Samodzielny Publiczny Szpital Wojewódzki im. Papieża Jana Pawła II w Zamościu

DZP.3320.22.21

Zamość, dnia 11 czerwca 2021 r.

Dotyczy: wyjaśnienia treści SWZ.

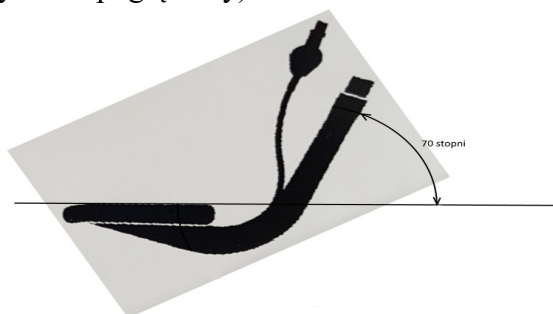
„Prosimy Zamawiającego o dopuszczenie rurki intubacyjnej z łącznikiem nietrwale złączonym z rurką.”

Wyjaśnienie: Zgodnie z SWZ.
